あと施工アンカーの施工実績による実施計画の変更に関する補足説明

図1 棟間ダンパー接続図

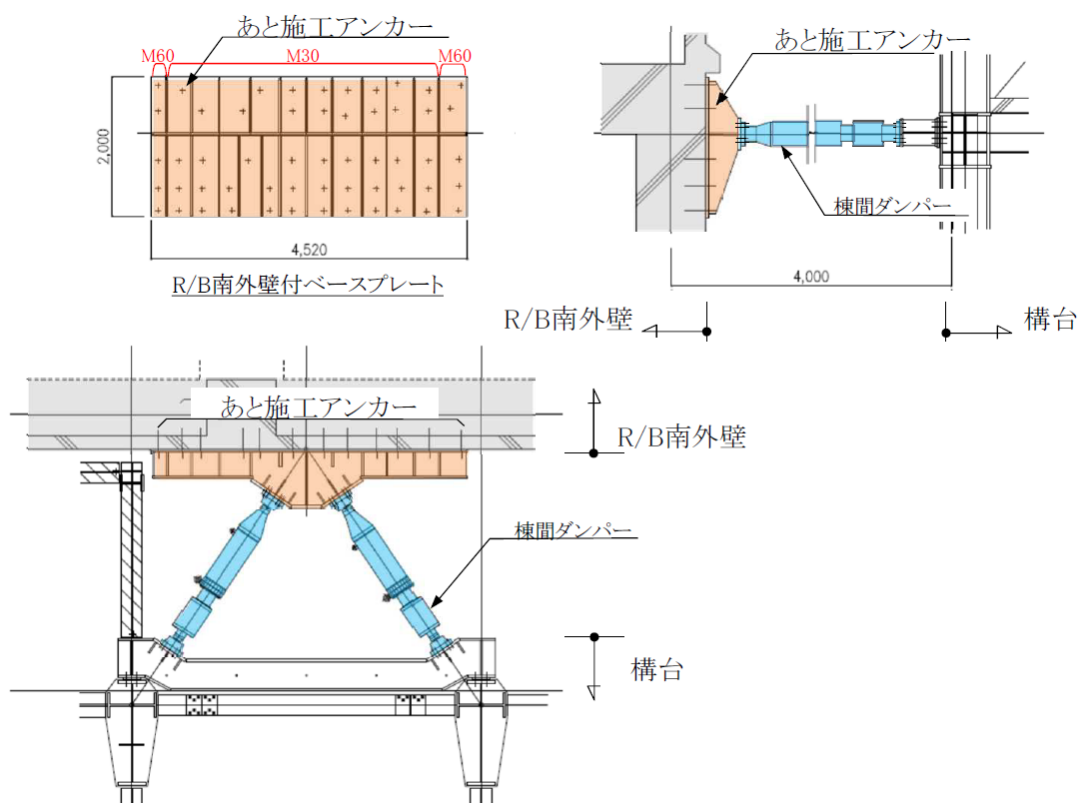
- 原子炉建屋は剛構造（短周期）であり，長周期の燃料取り出し用構台と地震時の揺れ方が異なるため，2棟の相対変位を制御するとともに，構台上部の変形を制御するために，オイルダンパー（以下，「棟間ダンパー」という）を棟間に計4台設置する計画である。（図1，2）
- 棟間ダンパーは，原子炉建屋南側外壁のオペフロより下がった位置で，あと施工アンカー（M30 及び M60 の2種類）を用いて壁面に固定されたベースプレートと接続している。
- 今回，あと施工アンカーの施工実績（本数，ピッチ変更）により，実施計画の表4.3.8-4の検討結果に見直しが生じたため，現在申請している「2号機燃料取り出し用構台設置に伴うランウェイガード挿入箇所の施工について」の中で，本件についても変更申請する。

図2 前室床伏図 (G.L.+29,420)

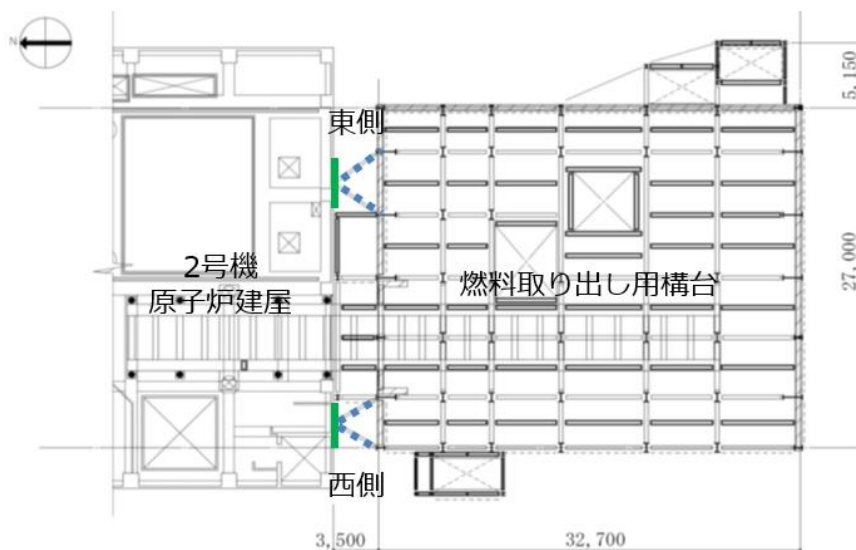
- 当初、アンカーピッチ 400mm にてアンカーの許容強度（引張）を設定していたが、施工箇所である原子炉建屋躯体の鉄筋と干渉することが判明したため、干渉する鉄筋を避けた箇所へアンカー位置を見直した。
- アンカー位置の見直しに伴い、アンカーピッチの変更が生じたため、各種合成構造設計指針に基づき評価したアンカー許容強度（引張）に見直し。
- 見直し後の検討結果についても、耐力比が1以下（作用応力<許容耐力）となることを確認。

- ・アンカーピッチ：400mm → 330, 370, 310mm
- ・埋込長さ：300mm → 変更なし
- ・許容強度：107kN/本 → 73kN/本
- ・アンカー本数：50本 → 45本
- ・許容耐力：107kN/本×50本=5350kN
→ 73kN/本×45本=3285kN
- ・耐力比：0.60 → 0.98

- ・アンカーピッチ：400mm → 360, 310, 300mm
- ・埋込長さ：300mm → 変更なし
- ・許容強度：107kN/本 → 70kN/本
- ・アンカー本数：50本 → 49本
- ・許容耐力：107kN/本×50本=5350kN
→ 70kN/本×49本=3430kN
- ・耐力比：0.60 → 0.94

→耐力比がより厳しくなる〈東側〉の評価結果を実施計画へ反映（変更）する。
